NUOVA LINEA AV SALERNO-REGGIO CALABRIA

LA NUOVA STAZIONE DEL VALLO DI DIANO

DOCUMENTO INTEGRATIVO IN RISPOSTA AL PARERE TECNICO-ISTRUTTORIO DELLA SOPRINTENDENZA SPECIALE PER IL PNRR

RISCONTRO AI PUNTI 10 E 11

IL PROFILO DELLA NUOVA STAZIONE

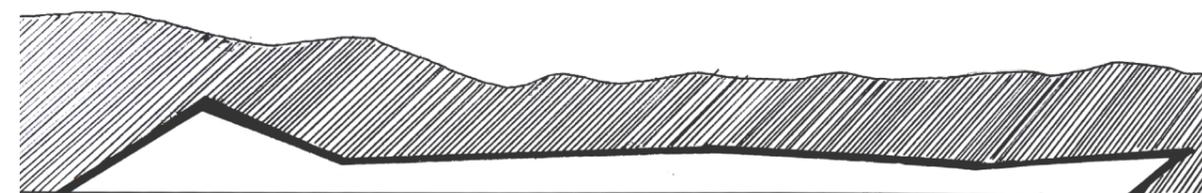
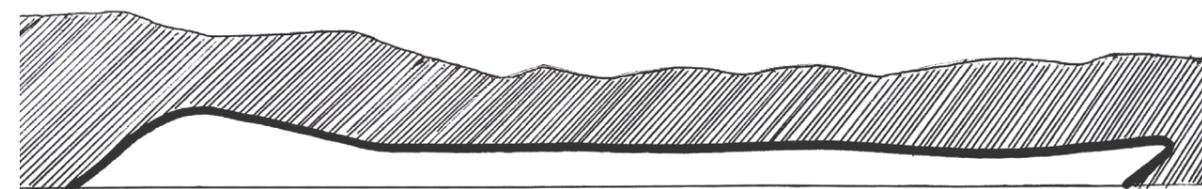
10. In merito all'intervento sulla nuova stazione del Vallo di Diano, presentare una ulteriore soluzione progettuale che preveda **"...raddolcimento degli angoli netti con linee curve che assecondino il profilo delle alture retrostanti con maggiore armonia..."** in alternativa alle cuspidi artificiali che caratterizzano il profilo principale, anche in questo caso in conformità con i principi previsti dalla L.R. Campania n. 9 del 11.11.2019 per la promozione della qualità dell'architettura. Della stessa va redatto un fotoinserimento.

A seguito della richiesta avanzata dalla Soprintendenza, si propone una variazione al progetto originario che prevede una sorta di mitigazione del prospetto principale, in funzione di una maggiore integrazione con il paesaggio circostante.

Le cuspidi artificiali, come si nota dalla messa a confronto dei due schizzi di prospetto del prima e del dopo la modificazione, sono state addolcite, al fine di migliorare la richiesta armonia con il contesto, in maniera però da non alterare, per quanto possibile, la soluzione progettuale. In questo senso, i principi che hanno condotto alla definizione del profilo della nuova stazione del Vallo di Diano restano invariati.

Lucano-Val d'Agri-Lagonegrese, riprende ancora il profilo delle retrostanti colline e monti del *Parco Nazionale del Cilento, Vallo di Diano e Alburni*, pertanto, le cuspidi artificiali ricalcano le cime naturali, stavolta con un andamento più curvilineo. Con questo presupposto, in corrispondenza dell'ingresso vi è la cuspide più alta che, imitando anzitutto le alture, mette anche in evidenza intenzionalmente, per una questione di riconoscibilità, l'entrata principale della stazione.

Il profilo della nuova stazione del Vallo di Diano non varia in altezza dalla soluzione già presentata, dunque si dispone in maniera da non nascondere mai le alture del *Parco Nazionale del Cilento, Vallo di Diano e Alburni* che si stagliano alle sue spalle.

Possibili connessioni ciclopedonali della nuova stazione con le ciclovie del Tanagro e della via Silente.

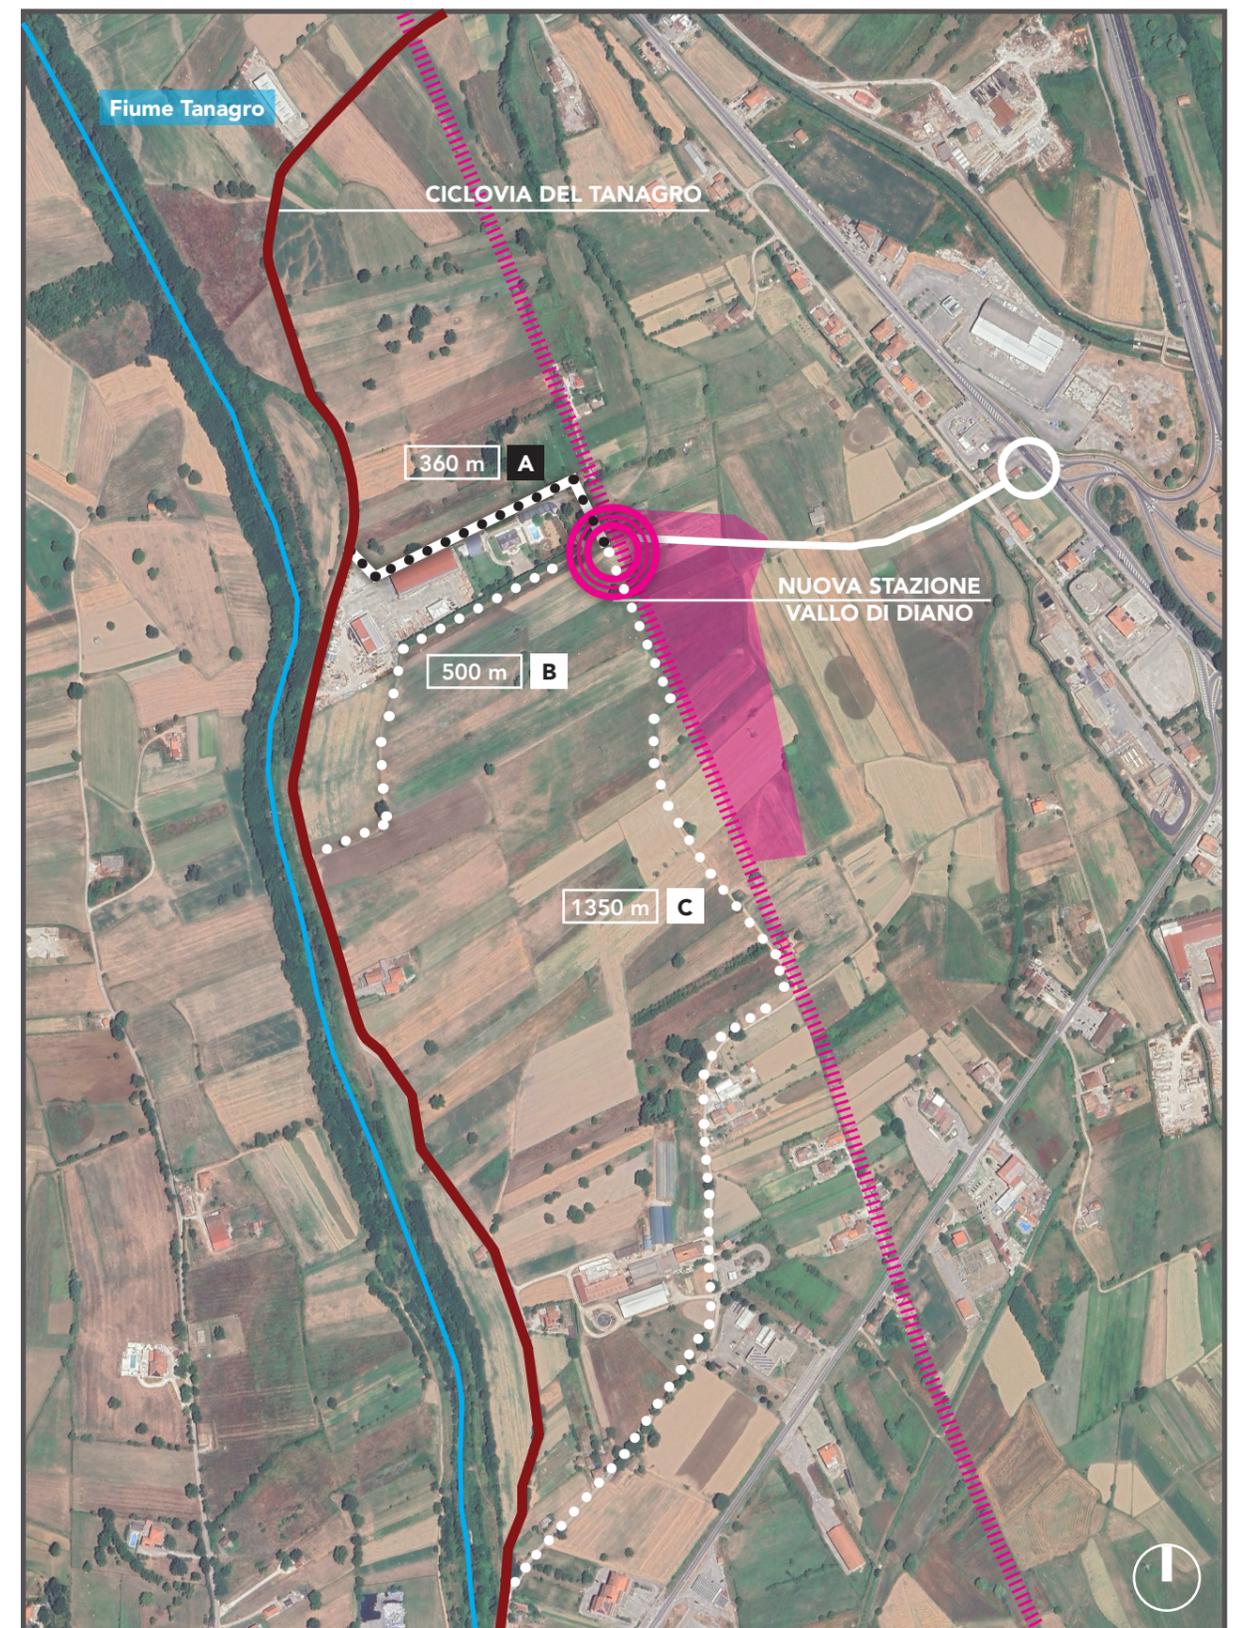
11. Tavole di progetto in merito agli interscambi tra la nuova stazione e le ciclovie del Tanagro e della Via Silente, che propone un possibile collegamento mediante la creazione di **un nuovo tratto di pista ciclabile** di lunghezza pari a 500 metri, che porterebbe alla connessione dei due sistemi.

Per il collegamento con la ciclovia del Tanagro sono state valutate più soluzioni progettuali, precisamente tre, il cui confronto ha condotto alla scelta dell'alternativa ritenuta migliore, rispetto alle altre, sia per lunghezza del tratto sia per consumo di suolo agricolo. La realizzazione dell'intervento è subordinata ad accordi propedeutici con l'ente che si occuperà della sua gestione.

Le soluzioni sono indicate in pianta con le lettere A, B e C e sono così strutturate:

- L'ipotesi A si compone di un tratto lungo circa 360 m e la sua realizzazione prevederebbe l'occupazione di una fascia di circa 3-4 metri sul lato della viabilità privata (a sud), interessando un numero esiguo di particelle;

- L'ipotesi B, indicata nei documenti precedenti come possibile percorso di collegamento con la ciclovia del Tanagro, si compone di un tratto lungo circa 500 m. La sua costruzione interesserebbe un numero maggiore di particelle rispetto alla soluzione A, occupando più suolo, e frazionerebbe in due parti una proprietà terriera, generando dunque un'interferenza;

- L'ipotesi C, infine, si compone di un tratto lungo circa 1350 m e, seppure la sua realizzazione limiterebbe il consumo di suolo, il tratto, oltre che troppo lungo, terminerebbe su una strada con una commistione di funzioni.

A valle di tali considerazioni, si è ritenuto che la soluzione A sia il percorso migliore per realizzare un possibile collegamento con la ciclovia esistente.
